Opinia Nr 007241

z wyników przeprowadzonych oględzin - ekspertyzy urządzeń grzewczo-kominowych

w budynku przy ul. Orkana nr 98/6 w Wałbrzychu  
dotycząca urządzeń grzewczo-kominowych używanych przez  
B.O.K. Szczawienko

# SZUK. ORIENTACYJNY

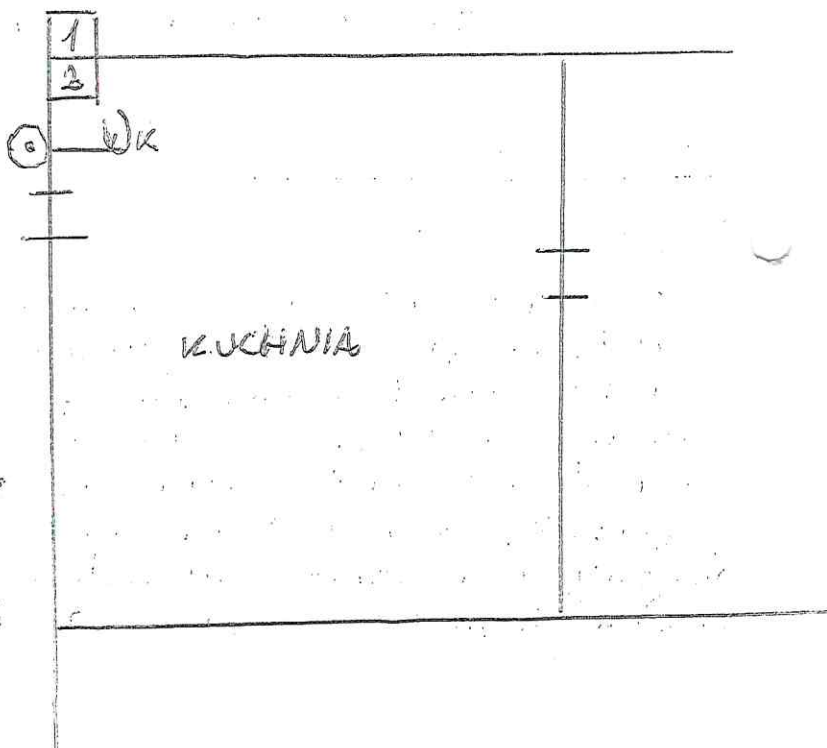
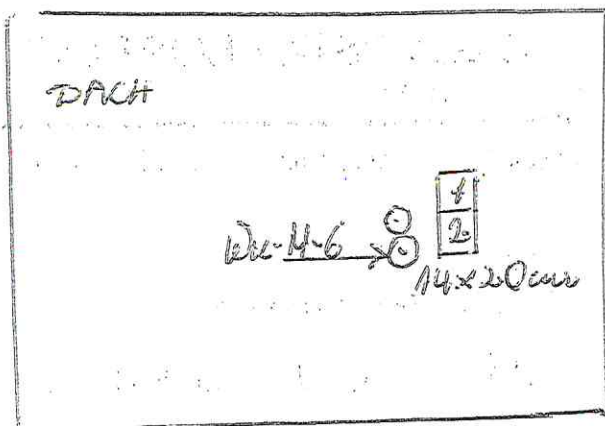
1. Przewód kominowy nr 2 można przesuwać do podłączenia pieca kuchennego. Do czasu podłączenia zamontować drzwi pobyltu pieca. W przypadku zastosowania innego wadła przesuwania niż piec kuchenny np. CO staż lub CO gaz należy wykonać nowe przewody zgodnie z obowiązującymi przepisami i w oparciu o projekt.
2. Wentylacja mechaniczna kuchni prawidłowa (komin wazony)
3. Wentylacja mechaniczna prawidłowa.
